Ref. FSN: 2024-FSN-00019

Aviso de seguridad de campo URGENTE
Riesgo de daños en el sensor óptico en los productos Impella
cuando se utilizan simultáneamente y en estrecha proximidad con
el catéter IVL coronario Shockwave

1. Información sobre los dispositivos afectados*	
1.	1. Tipo(s) de dispositivo(s)* Todas las bombas Impella con SmartAssist (lado izquierdo): Impella 5.5 SmartAssist e Impella CP SmartAssist

Referencia para la ubicación del sensor óptico en dispositivos Impella

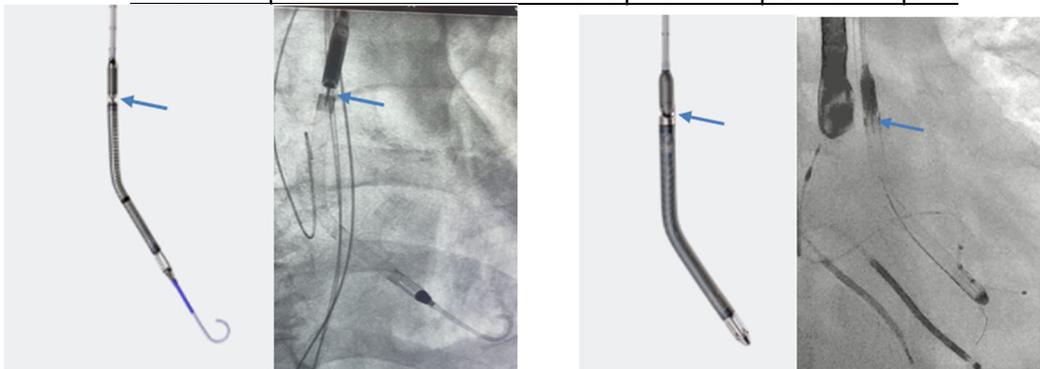
Abiomed recomienda al usuario que mantenga una distancia adecuada (> 20 mm) entre el dispositivo IVL y el sensor óptico Impella y que incluya la colocación óptima del catéter Impella con la banda del marcador radiopaco situada en el anillo de la válvula aórtica.

Si se produce un fallo del sensor óptico, controle la hemodinámica del paciente y confirme la posición del Impella con imágenes. La bomba seguirá funcionando pero se suspenderá el control de colocación y aspiración.
